BOLLETTINO DI SERVIZIO – 02/LUGLIO 2004

SERIE SPR – SP 125 – SP 255

NUOVO RACCOGLI CONDENSA

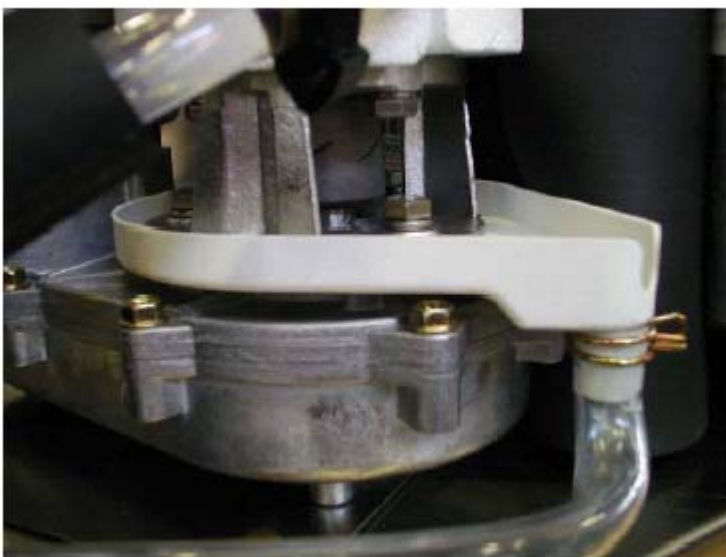
Il precedente raccogli condensa metallico del motoriduttore è stato sostituito con uno **nuovo** di materiale plastico e di forma differente, provvisto di “troppo pieno” sotto l'alloggiamento del paraolio, vedasi foto sottostanti.

Il **nuovo** raccogli condensa in materiale plastico è disponibile come parte di ricambio con il codice **660756 00** ed è intercambiabile al precedente con una parziale modifica al tubo di scarico in plastica.
